第1棟の給気フィルタの仕様を実施計画書に記載しない理由

これらの情報を記載するべく、実施計画第Ⅱ章2.41の記載を見直すこととした。
同見直しに伴う修文に係る変更比較表を別紙に示す。

第1棟分析試料等フロー図 (2) 主要廃棄物フロー図

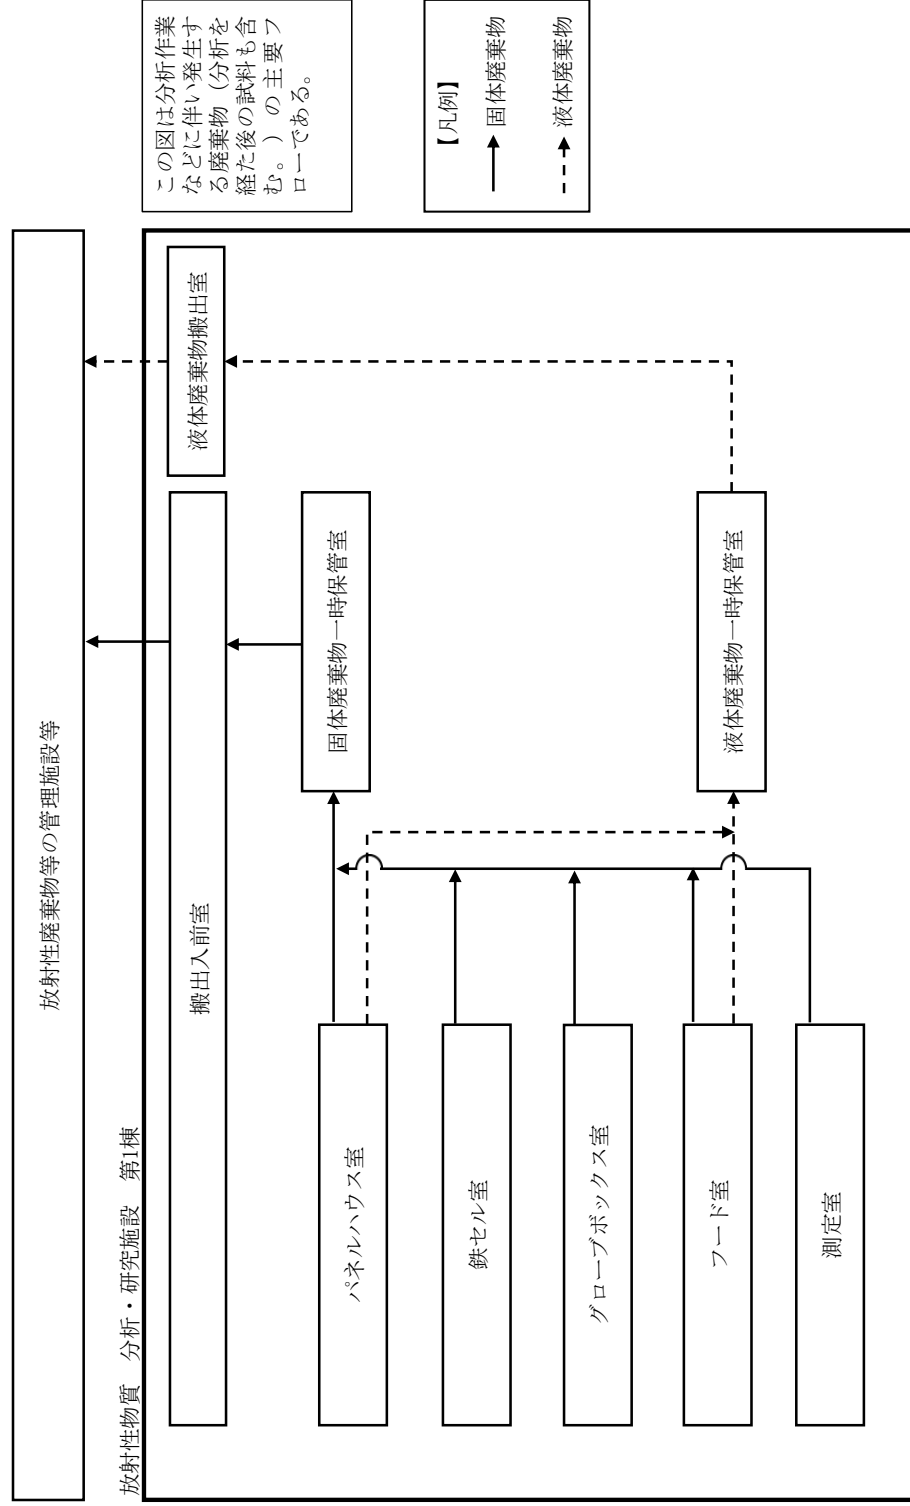
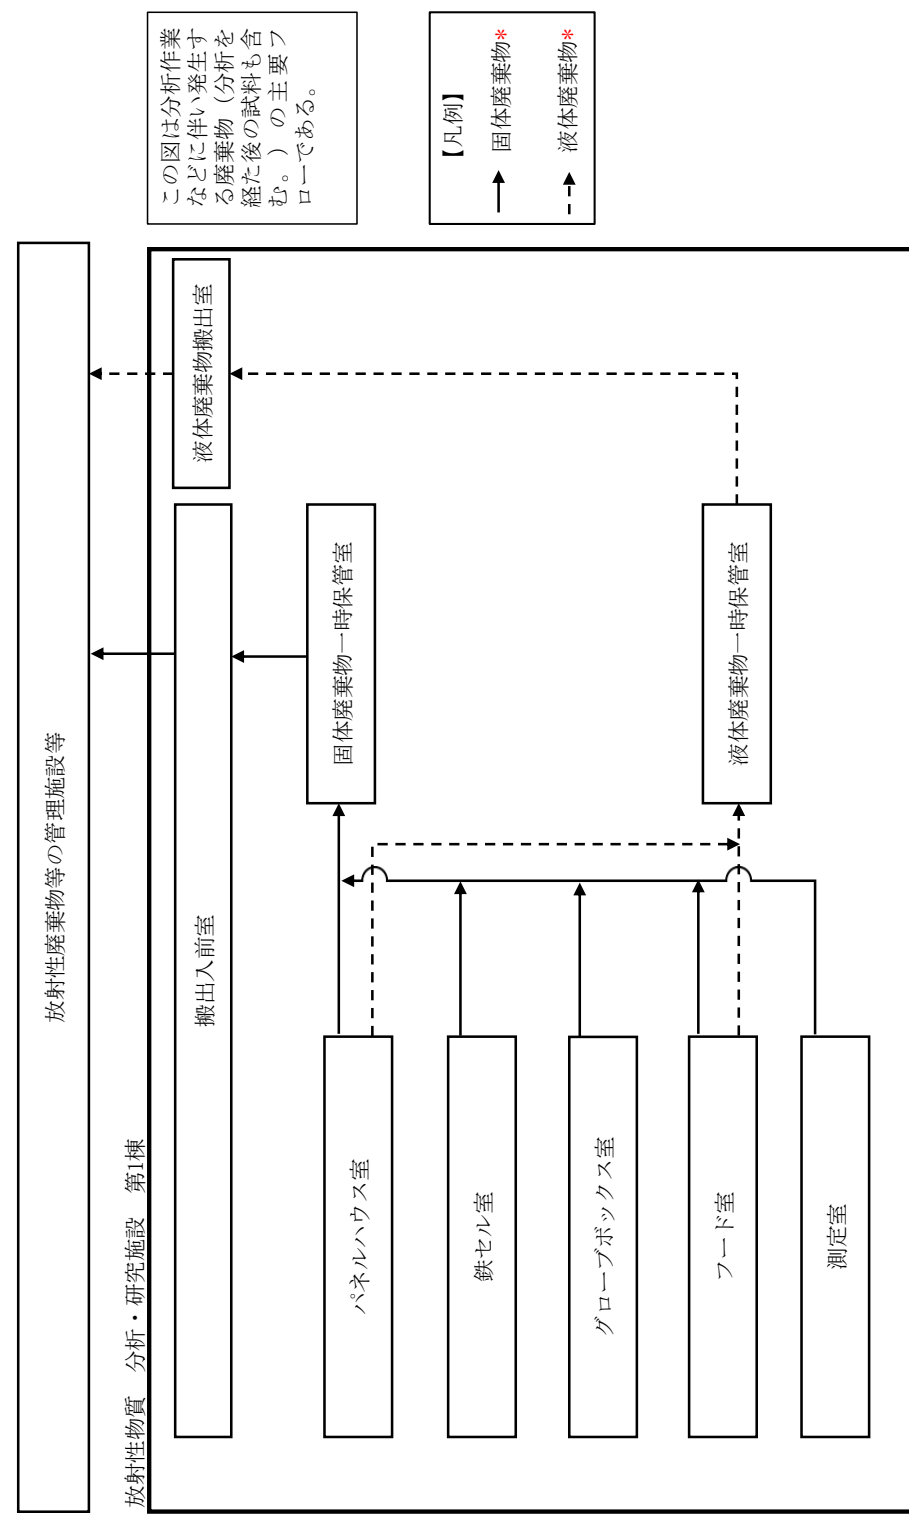
*：第1棟において発生する廃棄物発生量は、年間分析試料数、分析方法、施設の運転条件といったものに伴って変動しうるが、年間分析試料数200とし、給気・排気フィルタについての保守的な想定として交換頻度1回/年といった仮定の下で試算すると、固体廃棄物の年間発生量は約239m³/年程度となる。その第1棟からの払出頻度については、数か月に1回程度を目安とすることを想定している。

第1棟において発生する廃棄物発生量は、年間分析試料数、分析方法、施設の運転条件といったものに伴って変動しうるが、年間分析試料数200といった仮定の下で試算すると、液体廃棄物の年間発生量は約102m³/年程度となる。その第1棟からの払出頻度については、数か月に1回程度を目安とすることを想定している。

変更理由

記載の詳細化
